Produktänderungsinformation (PCN)

PCN-Nr.:	PBE170099	Datum:	01.12.2017
Artikel:	Änderungen bei Deckeln und Abteilungstrennplatten für ST, PT, UT

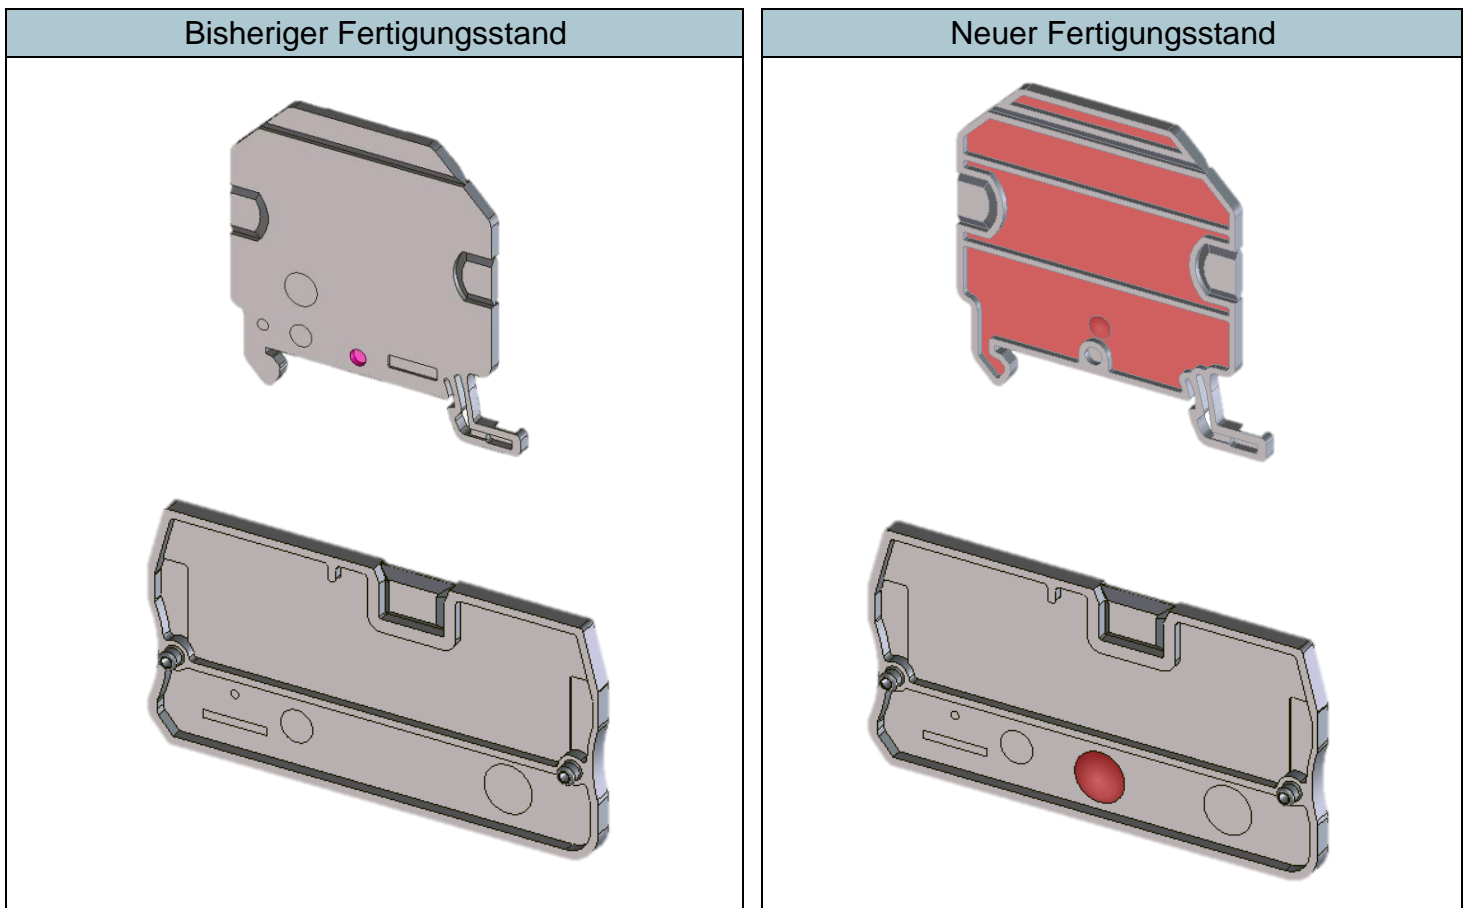
Optimierung Anspritzpunkte im Rahmen neuer Werkzeuge

Für die Produkte mussten die Spritzgieß-Werkzeuge erneuert werden. Dahingehend wurden Anspritzpunkte optimiert und weitere prozesstechnische Optimierungen vorgenommen. Dies hat Auswirkungen auf das Deckeldesign, aber keinerlei Auswirkungen auf Funktionalität oder Kompatibilität der Elemente. Die roten Markierungen in den folgenden Zeichnungen zeigen die Stellen auf, bei denen sich die Änderungen optisch bemerkbar machen.
